Le 13 février 2012

Objet : Complément d'information aux éléments de réponse à la 2^e
série de questions et commentaires
Réaménagement de la rue Jacques-Cartier
Étude d'impact sur l'environnement
N/Réf. G001740
V/Réf. 3211-02-248

Projet/Title: ÉTUDE D'IMPACTS - SECTEUR DE LA RUE JACQUES-CARTIER Coupe TYPE DE L'OUVRAGE DE STABILISATION		Dessiné par: J. CHARRON Contract no.: 6001740	Dessin no.: Drawing no.:
		Conçu par: L. SÉGUIN ING. Date: 9 FÉVRIER 2012	CR-01
890,001		Approuvé par: L. SÉGUIN ING. Echelle: 1:150

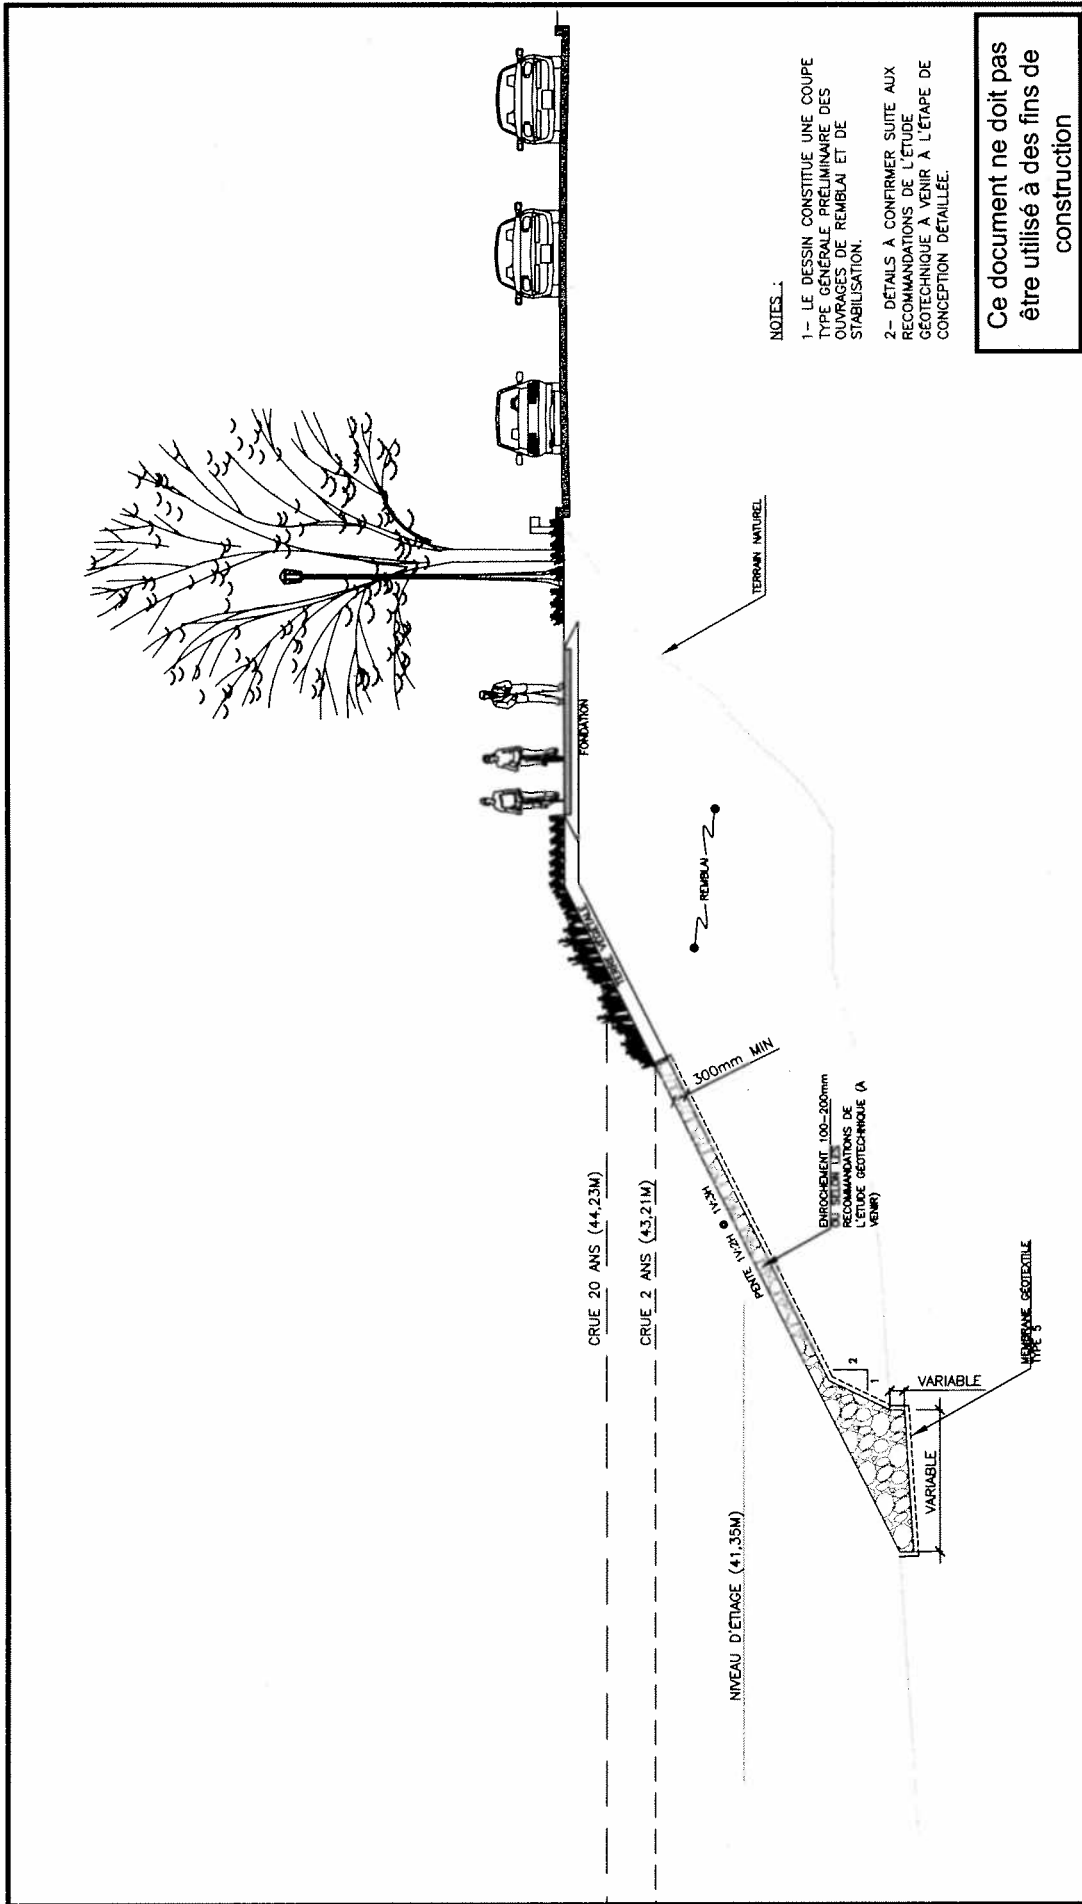
Q-1. Aux paragraphes 2 et 4 de la lettre, le terme « remblai » est utilisé pour parler de l'enrochement. Il ne faut pas confondre le remblai avec l'enrochement. Le promoteur doit préciser ces paragraphes.

Q-2. Au paragraphe 4, on lit : « Dans l'éventualité d'un besoin de remblai additionnel pour combler au terrain naturel... le calibre de ce remblai sera déterminé à

l'étape de conception sur la base des résultats d'études géotechniques ». Cette phrase demande à être précisée. Est-ce que l'enrochement pourrait être différent de ce qui est indiqué dans la lettre?

- Q-3.** Le document ne précise pas la hauteur de l'ouvrage de stabilisation. Jusqu'à quel niveau l'enrochement sera-t-il mis en place?
- R-3.** L'enrochement sera mis en place jusqu'au niveau de la crue de récurrence 2 ans, soit jusqu'à l'élévation 43,21 m.

- Q-4.** Dans le Programme de stabilisation des berges québécoises de la rivière des Outaouais - volume 2 – section 3.5.3.2, Hydro-Québec évalue la revanche à ajouter à l'ouvrage. La revanche vise notamment à protéger la berge des vagues qui dépasseront le niveau de l'ouvrage principal. Quelle revanche le promoteur prévoit-il aménager? Quelle hauteur aura-t-elle? Sera-t-elle formée de pierres ou de végétaux? La constitution de la revanche doit être justifiée.

- Q-5.** La coupe type de l'enrochement doit être signée et scellée par un ingénieur ou une ingénieure en hydraulique membre de l'Ordre des ingénieurs du Québec. Cette personne assume alors la responsabilité professionnelle de la conception, notamment que la résistance aux glaces est suffisante et que la clé est assez profonde pour résister à l'affouillement.

R-1. L'enrochement sera posé en surface pour stabiliser les talus contre l'effet des vagues et le dévalement. Le remblai pour sa part correspond aux matériaux propres, exempts de matière organique, à poser au besoin entre le terrain naturel et l'enrochement pour atteindre les profils de berge qui s'imposent pour permettre les aménagements riverains, le tout conforme aux recommandations de l'étude géotechnique à venir lors de la conception détaillée du projet.

Le dessin CR-01, joint à la présente lettre, illustre l'enrochement de stabilisation et le remblai prévu.

- R-2.** Le paragraphe 4 signifie que la nature des matériaux d'enrochement de stabilisation et de remblai sera confirmée lors de la conception détaillée du projet en fonction des résultats de l'étude géotechnique.

- R-4.** Aux endroits où du remblai est prévu le long des rivières Gatineau et des Outaouais, la berge sera protégée à l'aide d'enrochement jusqu'à l'élévation 43,21 m. Au-dessus de ce niveau, elle sera protégée par des végétaux.

- Ce niveau de protection par enrochement excède de 38 cm le niveau de protection maximal prévu par Hydro-Québec, pour le secteur à l'étude, dans le cadre de son Programme de stabilisation des berges québécoises de la rivière des Outaouais (volume 2). Selon ce programme, une revanche de 23 cm est ajoutée au niveau de crue moyenne (42,6 m) afin de définir le niveau maximal de protection, évalué à 42,83 m.

- Ainsi, étant donné que le niveau de protection par enrochement sera supérieur de 38 cm à ce qui a été évalué par Hydro Québec pour le même secteur à l'étude, aucune revanche supplémentaire n'est jugée requise.

- R-5.** Le dessin CR-01 constitue une coupe type générale préliminaire des ouvrages de remblai et de stabilisation requis. Cette coupe type devra être ajustée selon les recommandations de l'étude géotechnique à venir à l'étape de la conception détaillée.

Il est à noter que selon le Guide de pratique professionnelle 1 de l'Ordre des Ingénieurs du Québec, des documents préliminaires ne constituent pas des documents d'ingénierie complets et n'ont pas à être authentifiés. En ce qui concerne le dessin CR-01, le nom du concepteur, son titre et la date ont été ajoutés au dessin afin de se conformer à ce Guide. Ce dessin a également été révisé afin d'intégrer les précisions mentionnées dans cette lettre.
